COMUNE DI PISA
Direzione Urbanistica-Edilizia Privata
Servizi Amministrativi Mobilità

RELAZIONE TECNICA

- RETTIFICA ERRORI MATERIALI AI SENSI DELL'ART. 21 DELLA L.R. 65/2014

Luglio 2020

6. Ospedaletto: Area a confine comune di Cascina:

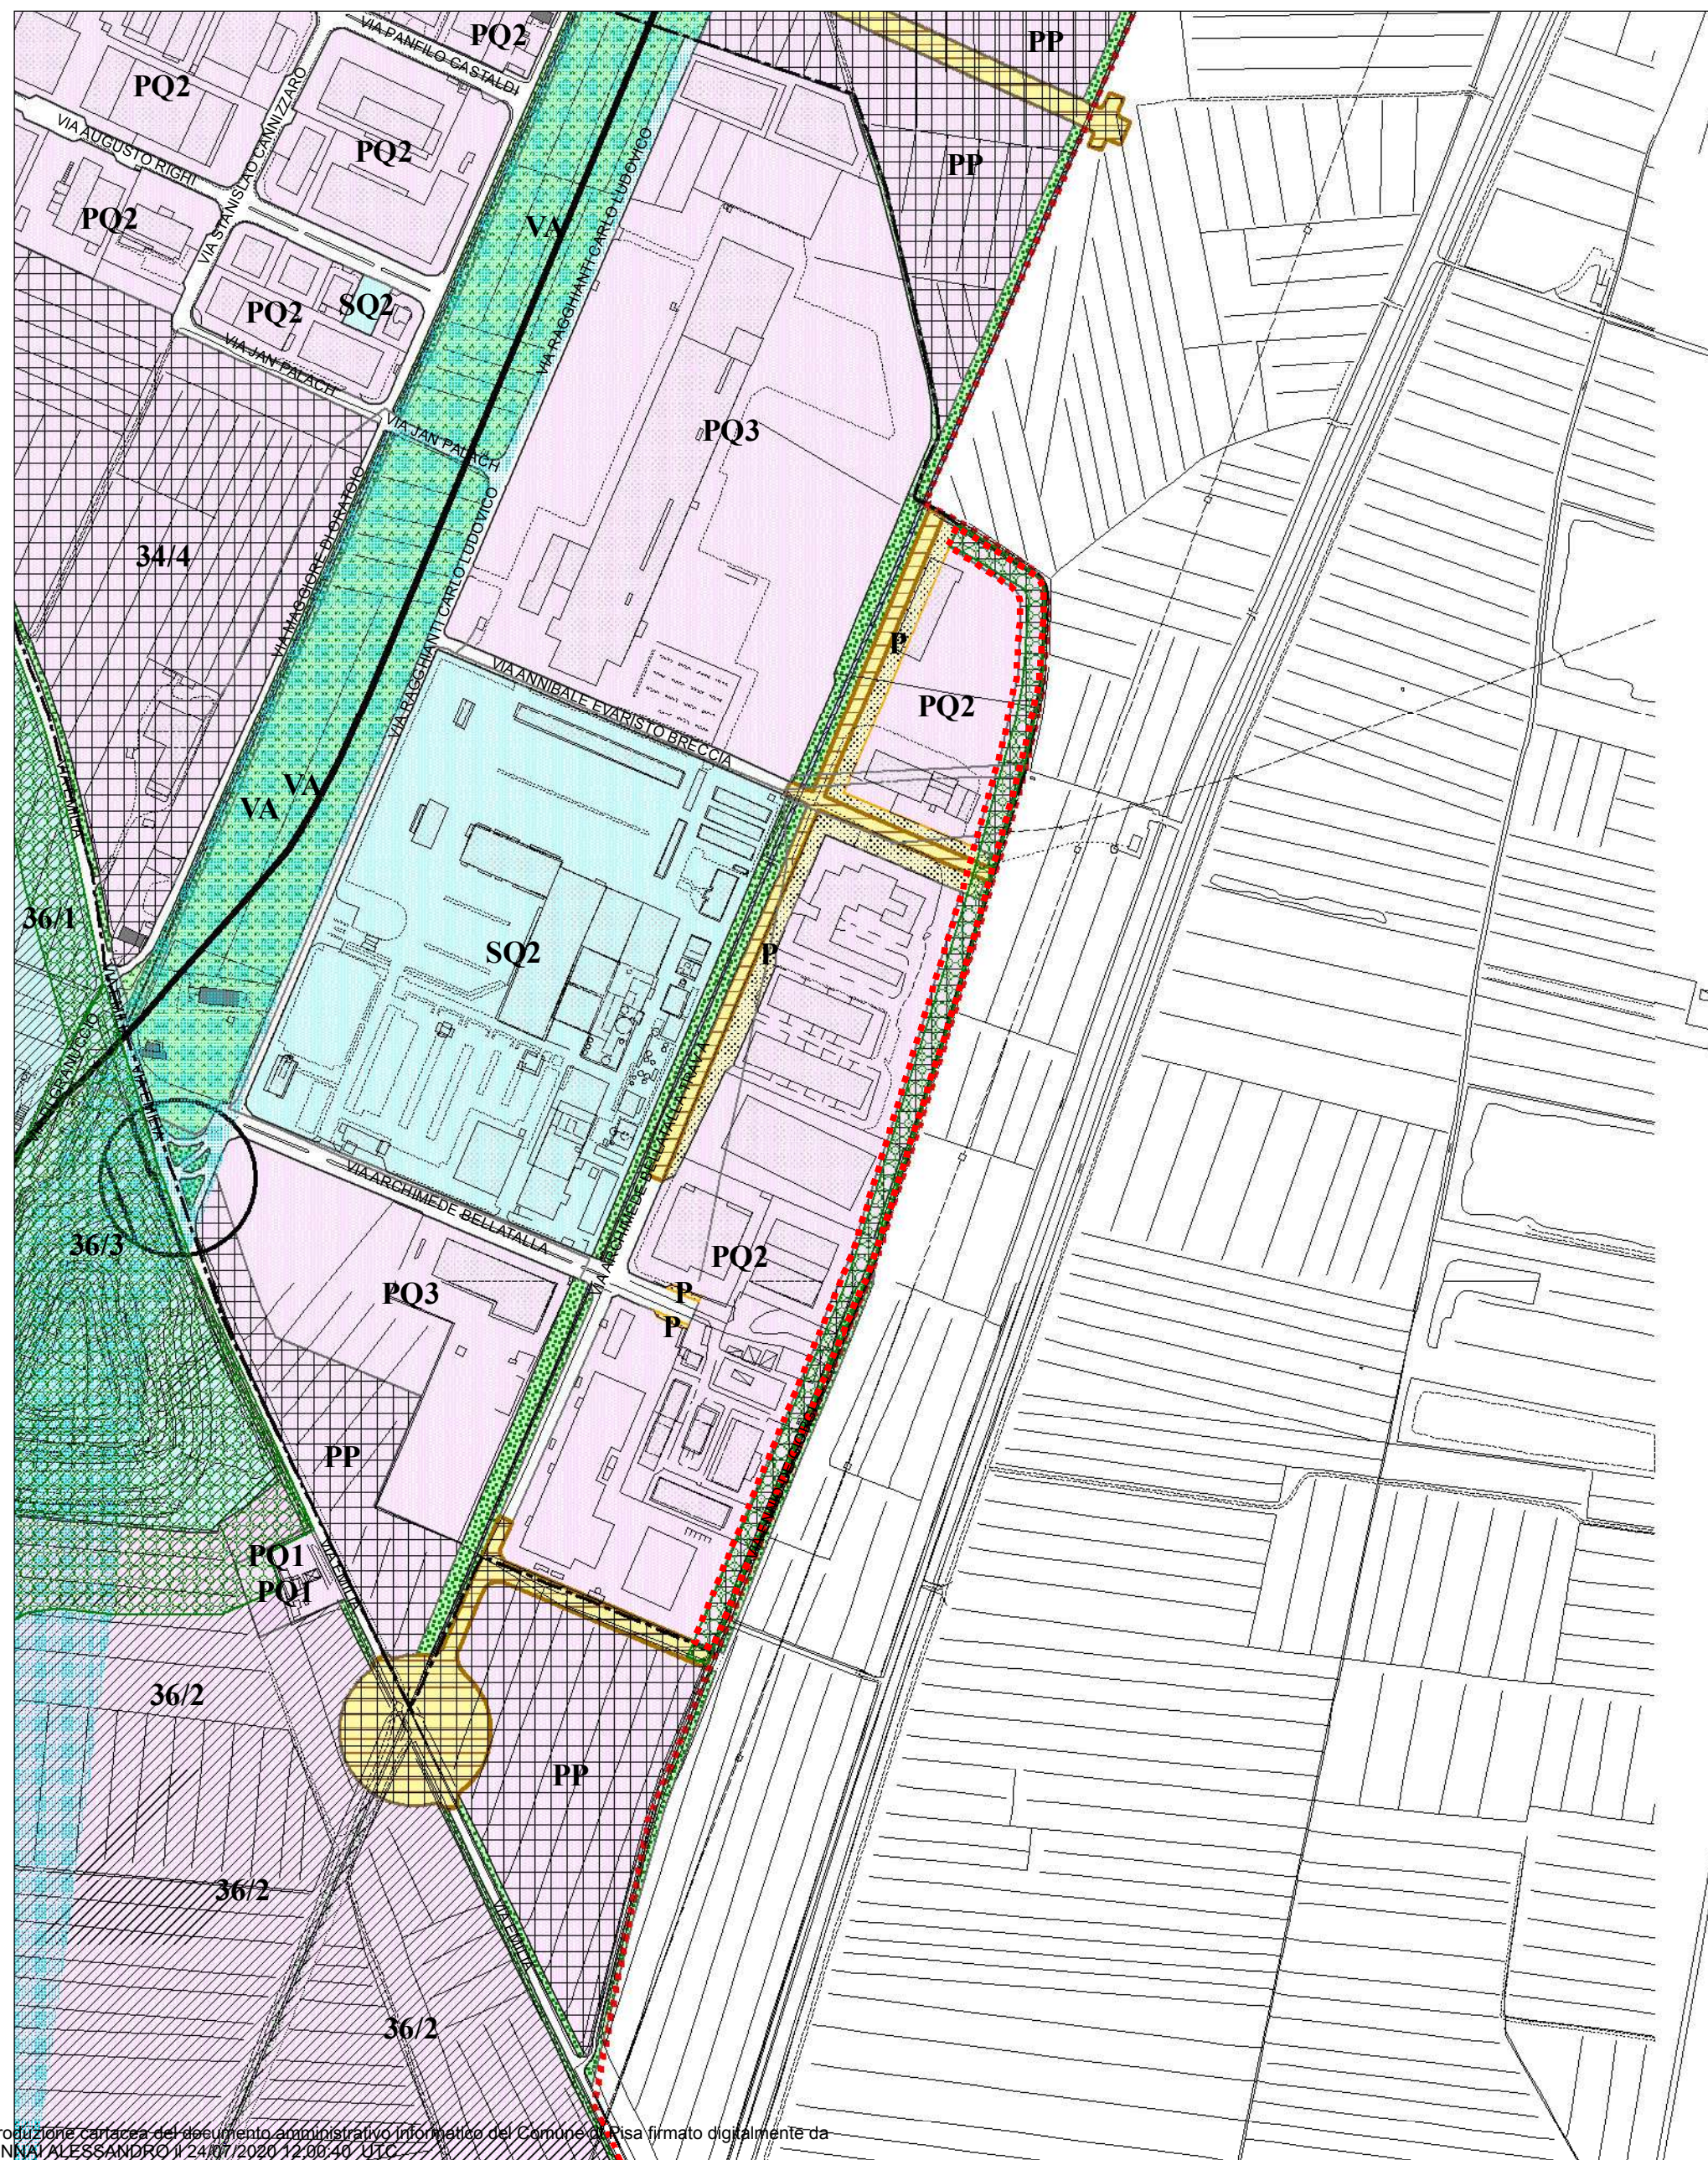
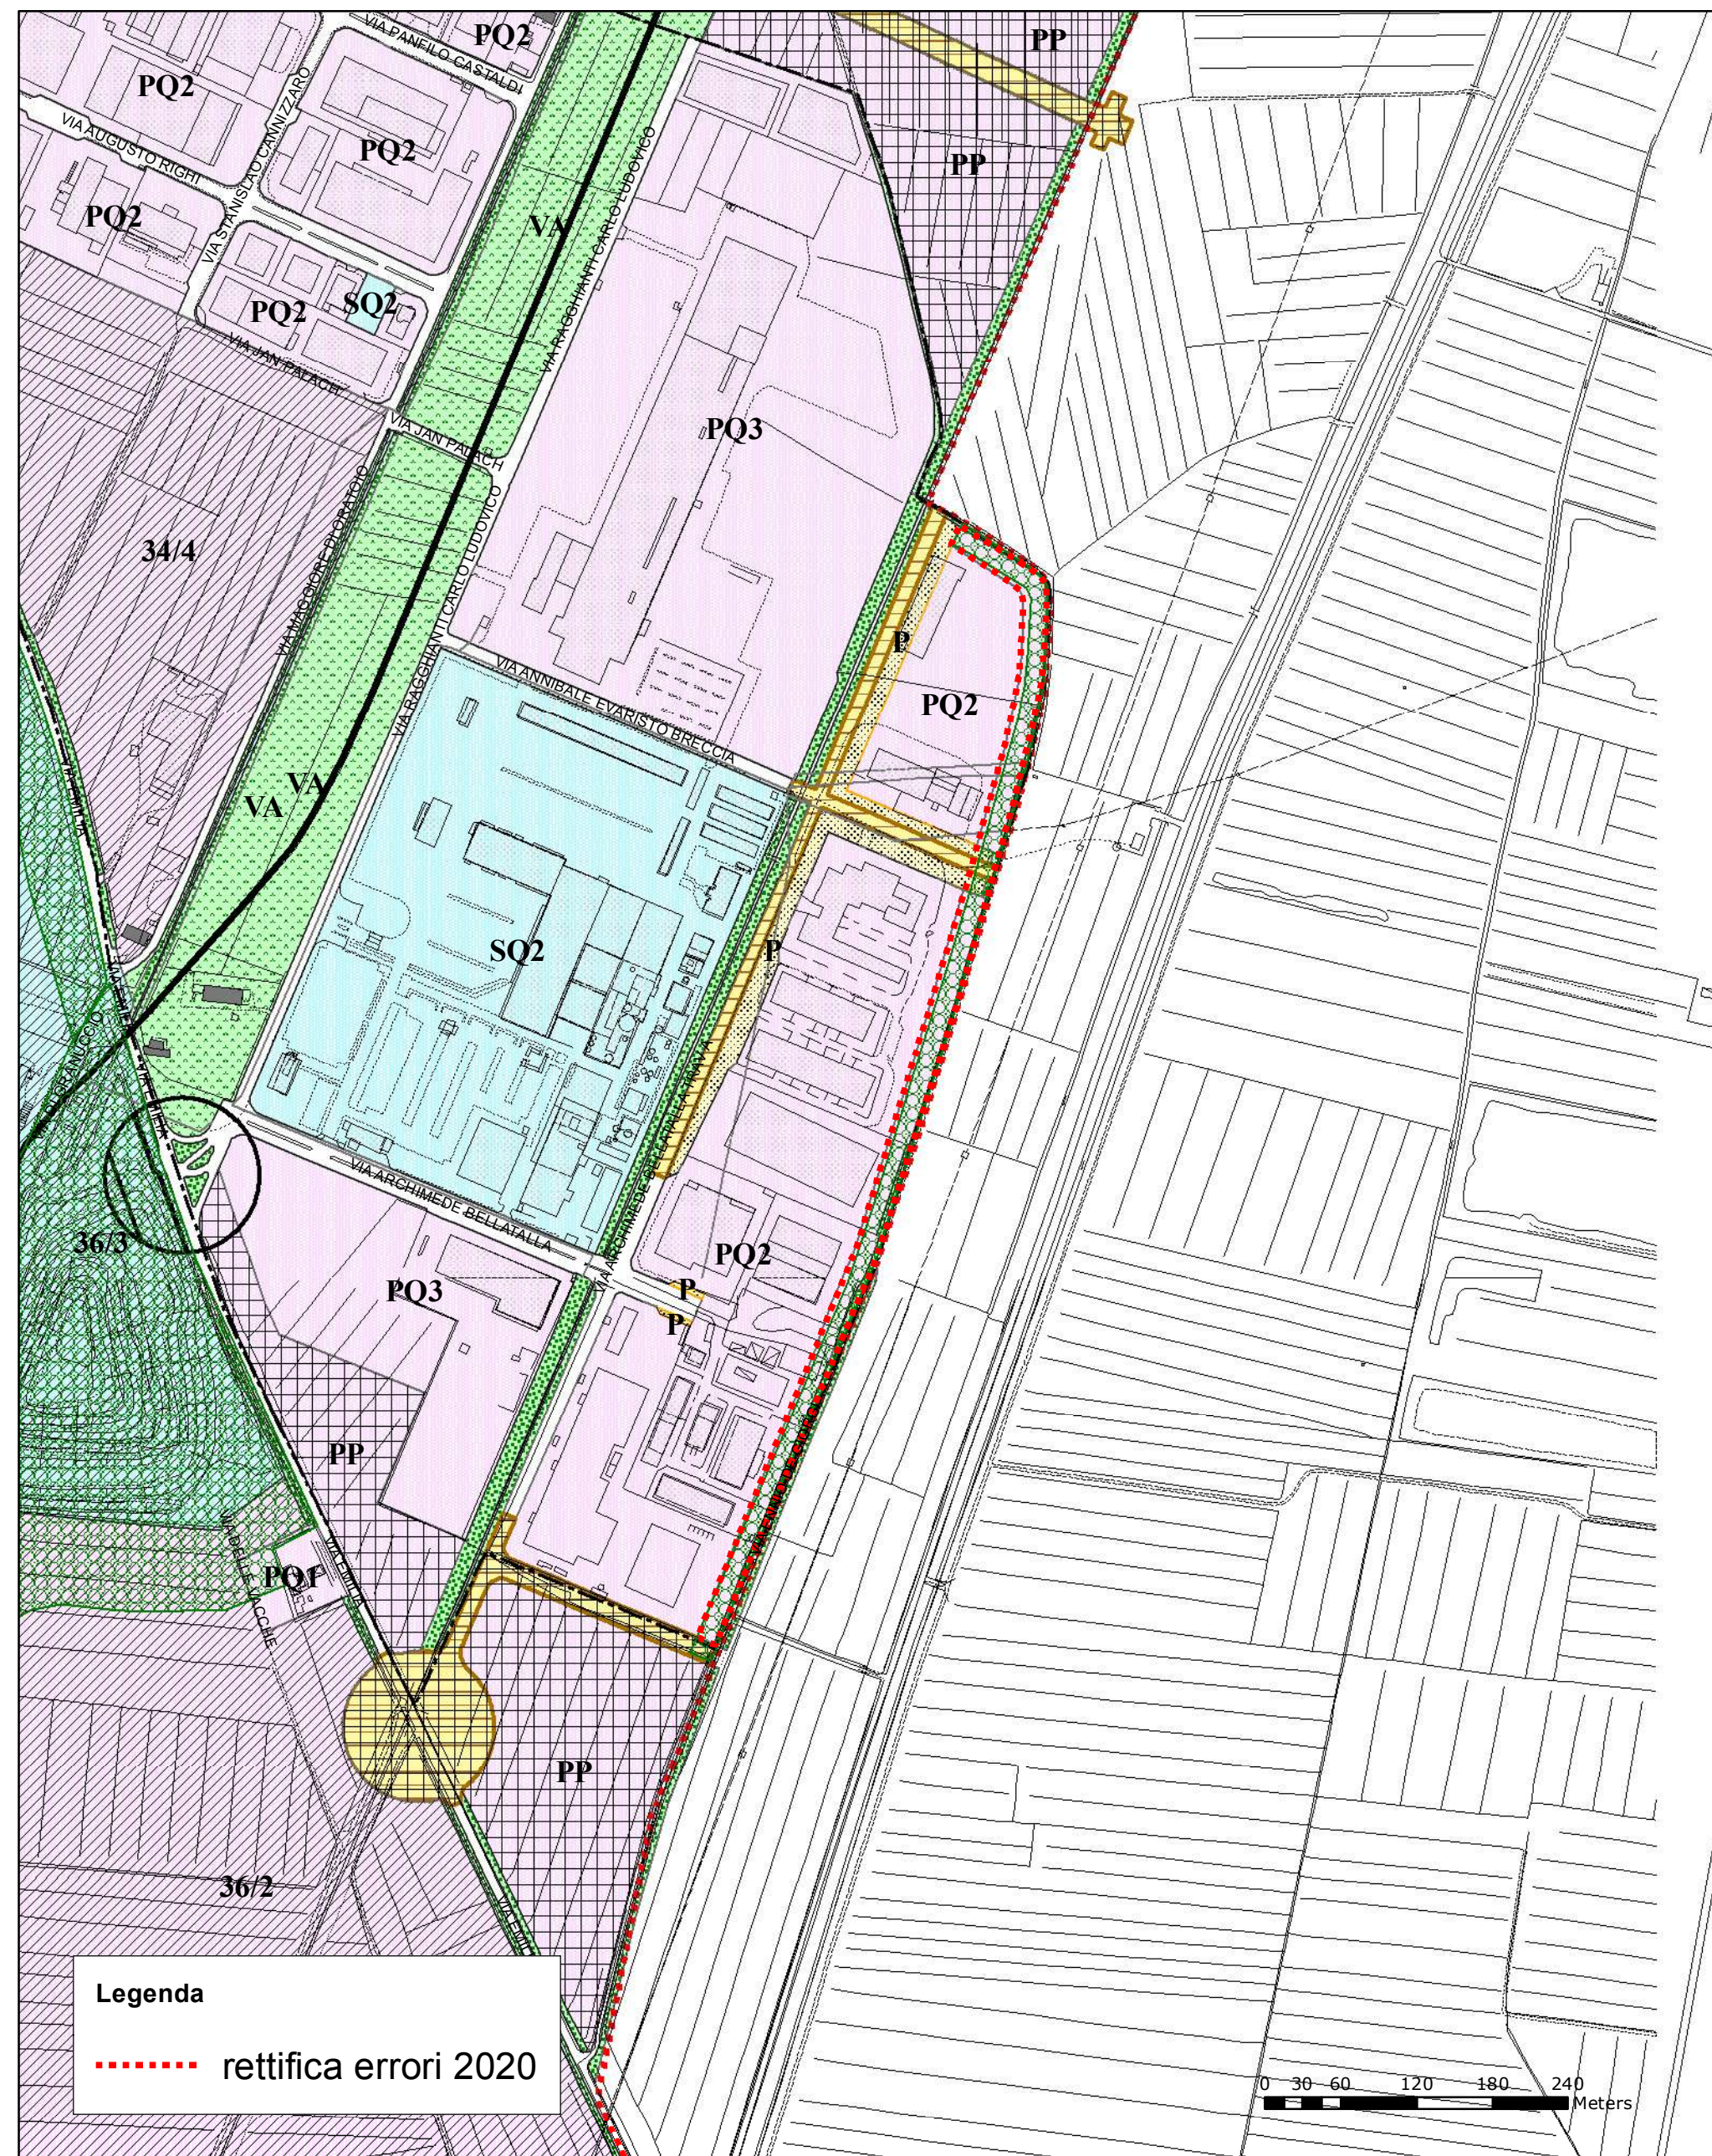
Si prevede l'eliminazione, sulle zone indicate con il simbolo PQ2 (a confine con il Comune di Cascina), del retino relativo al Piano Particolareggiato P.P. di iniziativa pubblica per ampliamento della zona produttiva di Ospedaletto (Pisa-Cascina), in quanto aree non comprese nel piano approvato con delibera CC 37/2007 e mantenendo l'indicazione relativa alle fasce boscate di cui all'art. 1.3.1.1. del R.U.;
